Gutachten

Betrifft: **Windpark Obersiebenbrunn Repowering**
Urkundenvorlage vom 23. Februar 2025

Unser Zeichen: 24-IBK-084/8
Datum: 18. März 2026

Fachbereich: Bauteilversagen

Abbildung 2: Windrose in 175 m Höhe

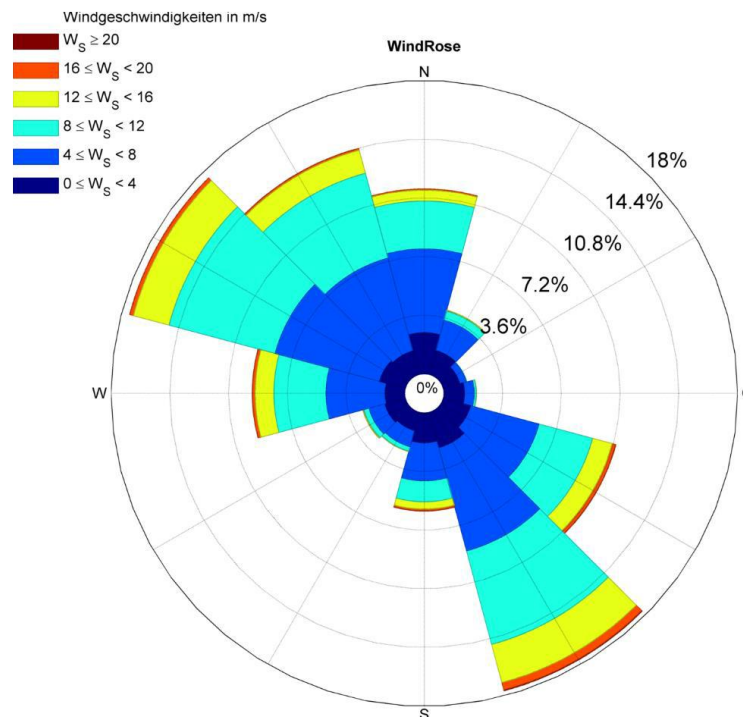
Die auf messtechnischer Erhebung ausgewertete und den Berechnungen zu Grunde gelegte Windrichtungsverteilung ist charakteristisch mit der für das Vorhabensgebiet repräsentativen R.Ice-Region 1 (vgl. (d)) vergleichbar. Die Eintrittswahrscheinlichkeit von Windrichtungen (Pf2) wurde berücksichtigt.

Abbildung 3: Profile der berechneten Gesamt-Auftreffverteilung im Umfeld der Windkraftanlage „OSB-R-03“, Auftreffwahrscheinlichkeiten kleiner als 10^{-10} pro Jahr sind nicht dargestellt.

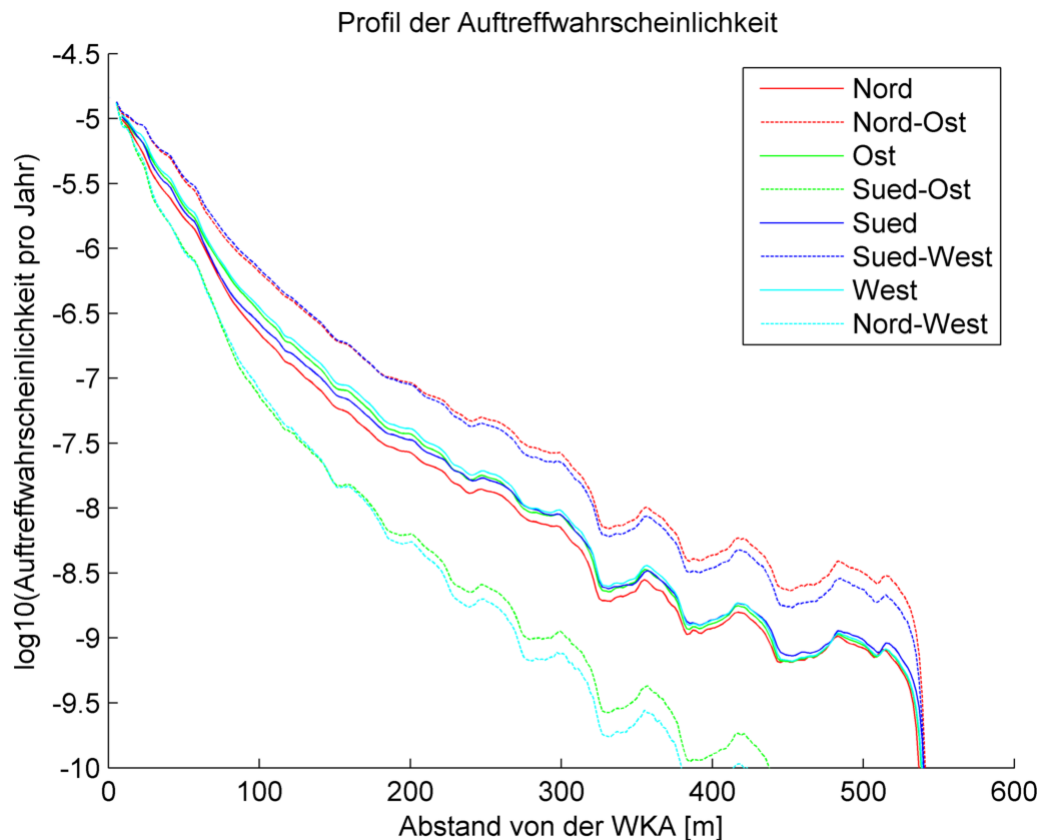
Für die Berechnung wurde konservativ das gesamte eingezäunte Areal von ca. 7 m x13 m betrachtet. Unabhängig von Aufprallenergie und Auftreffgeometrie eines Blattfragments wurde bei einer (auch teilweisen) Überlappung mit der Bezugsfläche von einer Beschädigung der Sonde ausgegangen.

Die integrale Auftreffwahrscheinlichkeit ergibt sich durch Aufsummierung aller Treffer in der Bezugsfläche, jeweils gewichtet mit der entsprechenden Eintrittswahrscheinlichkeit, vgl. Tabelle 1. Die damit berechnete Beschädigungswahrscheinlichkeit infolge von Blattabwurf bzw. Blattbruch beträgt $5,2 \cdot 10^{-7}$.
